改善箇所説明図

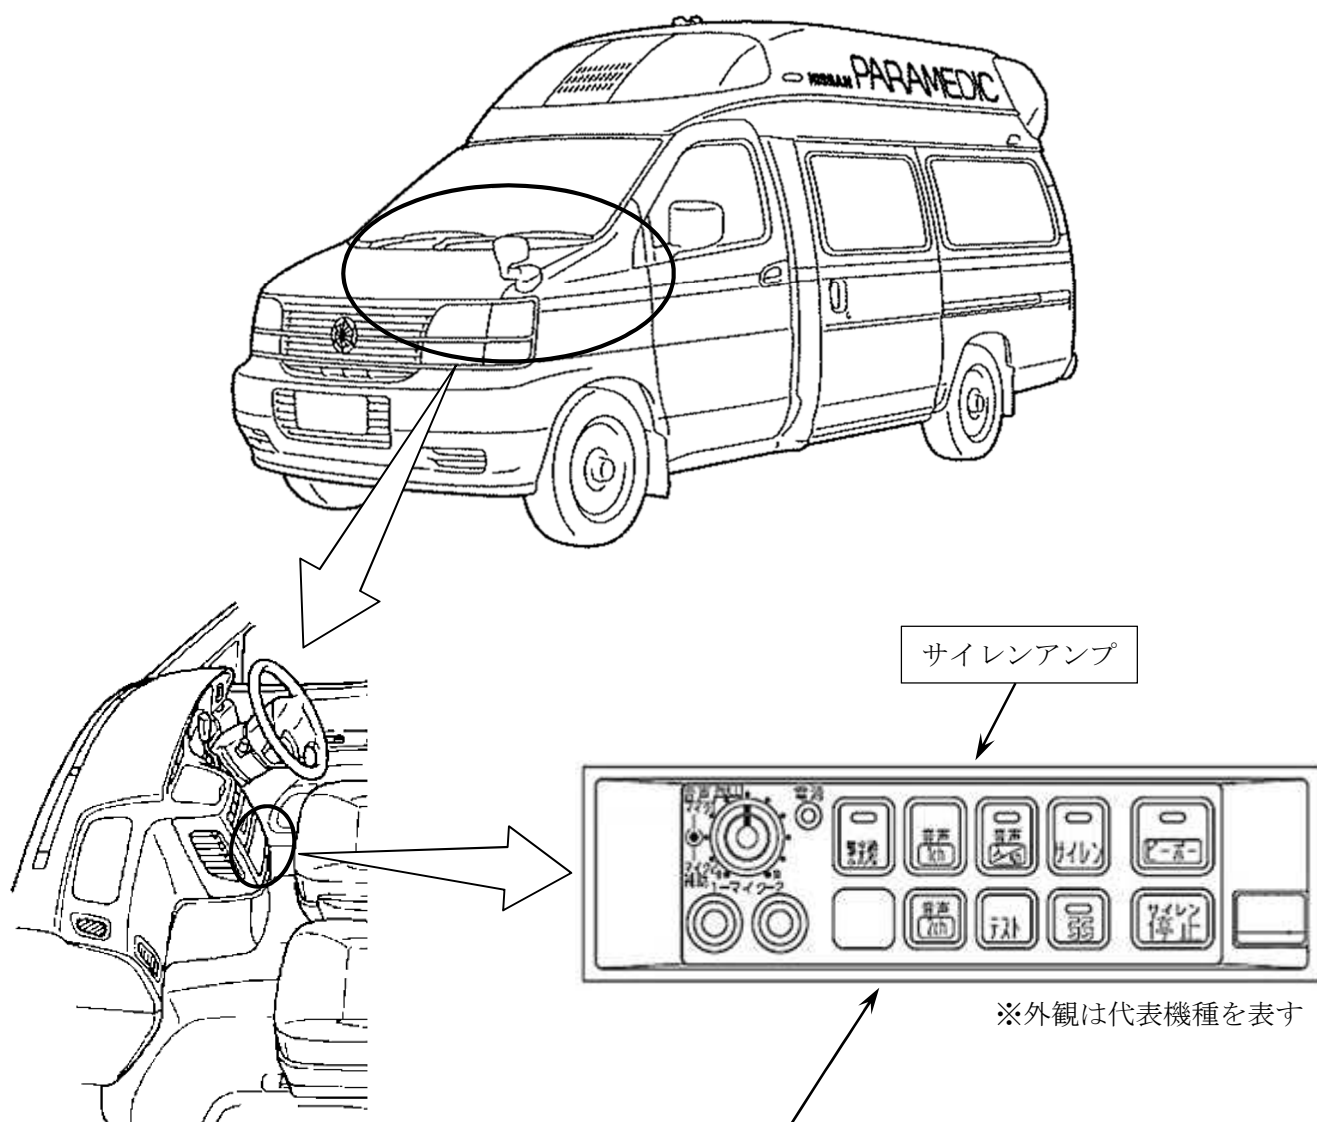
不具合発生箇所

救急車のサイレン音量徐変機能付きサイレンアンプ（オプション）において、制御プログラムが不適切なため、サイレン吹鳴と連動して警光灯が点灯しない場合がある。

改善の内容

全車両、当該サイレンアンプを対策品と交換する。

識別：銀色のシールをモデルナンバープレートに貼り付ける。
